HUOLTOTIEDOTUS

VARAHAKA OY

WARTBURG 353 W

RYHMÄ 1

Polttoaineseoksen jakaantuminen

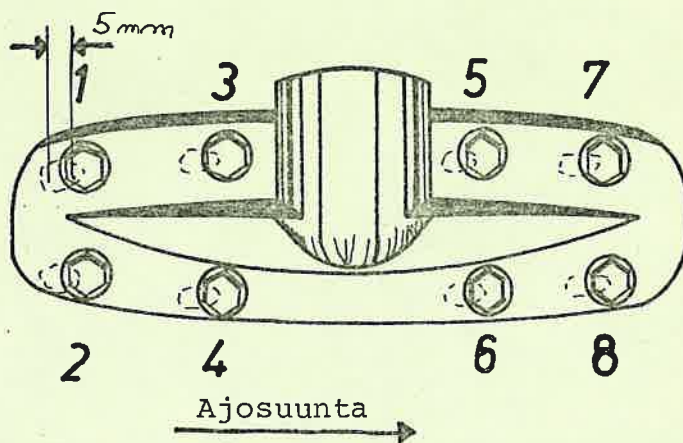
Jotta parannettaisiin polttoaineseoksen jakaantumista tasaisesti eri sylintereille ja estettäisiin moottorin kilinä, voidaan imusarjaa siirtää noin 5 mm auton keulaan päin.

Tämä suoritetaan siten, että viilataan irroitettun imusarjan reikiä soikeiksi niin paljon, että saadaan imusarja siirtymään 5 mm eteenpäin. Parhaiten työ käy $\varnothing 8$ mm pyöröviilalla.

Samalla on tarkistettava, ettei imusarjatiiviste muodosta imusarjan reunoille minkäänlaisia "taskuja".

Vanha rakenne

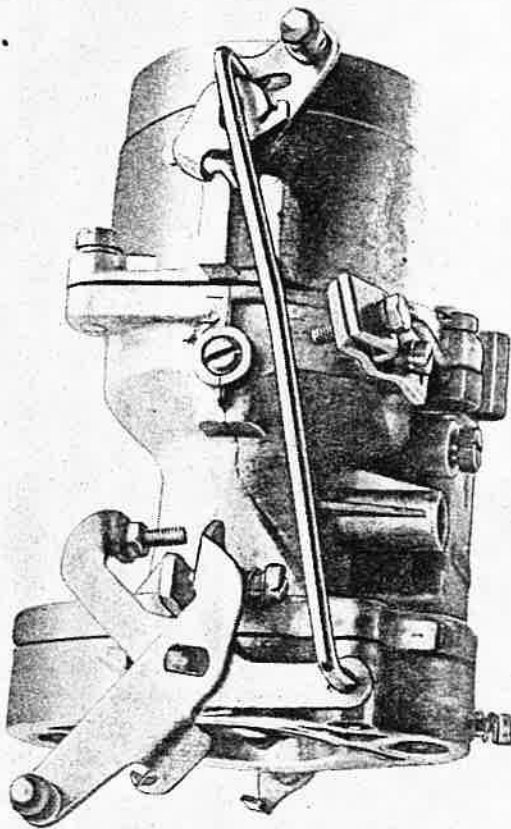
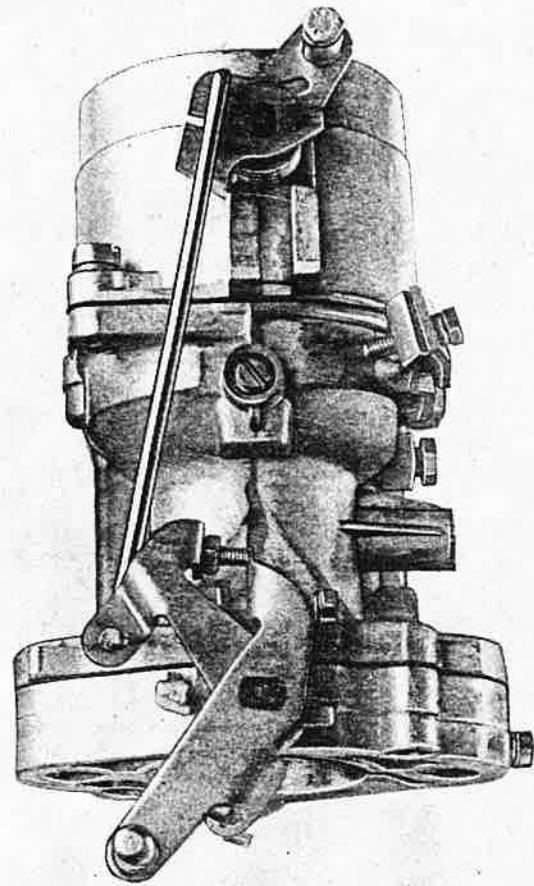
Kaasuttimen rakennemuutos

on kaasuttimen rikastinjärjestelmää muutettu. Tämän rakenne-
muutoksen ansiosta ei ole enää mahdollista, että moottori
sammuisi kylmäkäynnistyksen jälkeen. Toisaalta rakennemuutos
ei sinänsä vaikuta kaasuläpän asentoon rikastinläpän ollessa
suljettuna, jolloin kylmäkäynnistyvyysominaisuudet ovat pysy-
neet muuttumattomina.

Kaasuttimen 40 Fl-11 rikastinjärjestelmä on muutettu siten,
että kytkettäessä rikastin pois päältä, ensin rikastinläppä
aukeaa ja vasta painettaessa kaasupoljinta kaasuläppä palau-
tuu joutokäyntiasentoon.

Liitteenä olevasta kuvasivusta käy ilmi rakenteiden väliset
erot.

Kuten tähänastisessakin rikastinrakenteessa on käyttövivussa
lukittu säätöruuvi. Täten on kaasuläpän asento säädettävissä
rikastinläpän asennosta riippuen. Rikastinläpän ollessa
kiinni on tällöin kaasuläppä 8° auki.

Tämä vastaa 2 mm:n välystä käyttövivun ja säätöruuvien välillä.

Kuva 1. Sytytyspuolien sijainti sylinteritunnusmerkintöineen

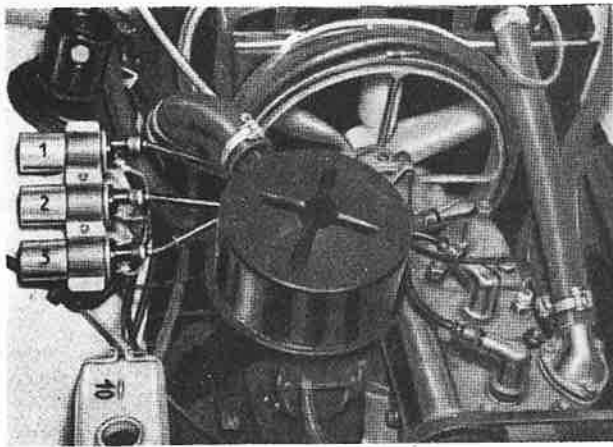
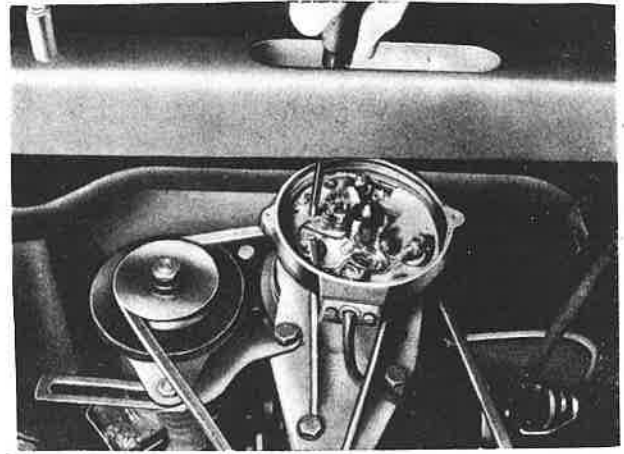
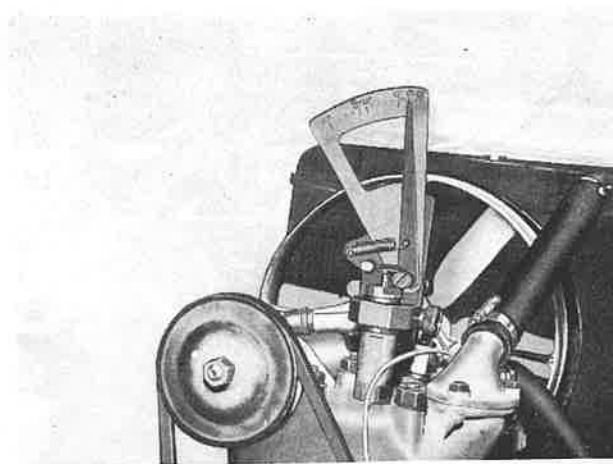
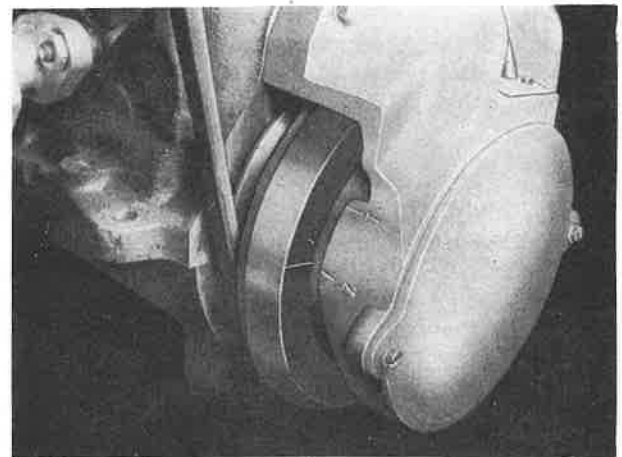
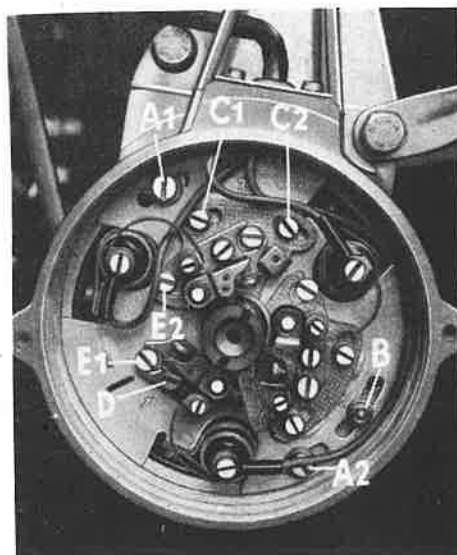
Wartburgeissa kiihdytyksessä esiintyvän sytytyskilinän korjaamiseksi suosittelemme seuraavia toimenpiteitä:

1. Käytettävä aina 92 oktaanista bensiiniä (3%:n seos)
2. Sytytysennakon säätö 19 - 20° eykk
Työohje:
 - 2.1 Irroitetaan jäähdyttimen säleikkö ja nostetaan se vasemmalle lokasuojalle

- 2.4 Käännetään kiilahihnasta moottori 1-sylinterin yläkuolokohtaan ja nollataan säätötulkki sekä säädetään katkojan kärkiväliksi 0,4±0,05 mm (löysätään ruuvia D ja säädetään kärkiväli epäkeskoruuvilla E₁)

- 2.5 Kytetään sytytysvirta
 - 2.6 Kytetään merkkilamppu katkojan ja rungon väliin
 - 2.7 Käännetään moottoria takaisinpäin n. 40° ja sitten varovasti pyörimissuuntaan siksi kunnes säätötulkin osoitin näyttää tarkalleen haluttua sytytysennakkokulmaa (19 - 20°), merkkilampun pitäisi tällöin syttyä. Ellei näin käy, täytyy sytytyksen perussäätöä muuttaa kääntämällä peruslevyä. Tämä tapahtuu löysentämällä ensin ruuvit A₁ ja A₂ sekä lukituspultti B. Kääntämällä nyt peruslevyä niin, että merkkilamppu syttyy, on 1-sylinterin sytytys saatu kohdalleen. Kiristetään ruuvit A₁ ja A₂ sekä pultti B.

- 2.8 Vastaavasti säädetään 2- ja 3-sylinterien sytytys
 - 2.9 Säädetäessä 3-sylinterin katkojaa avataan ruuvit C₁ ja C₂ ja suoritetaan säätö epäkeskoruuvilla E₂ (vastaavasti 2-sylinterillä)

3. Kaasuttimen pääsuuttimen suurentaminen arvoon 130 (alkuperäinen 125)
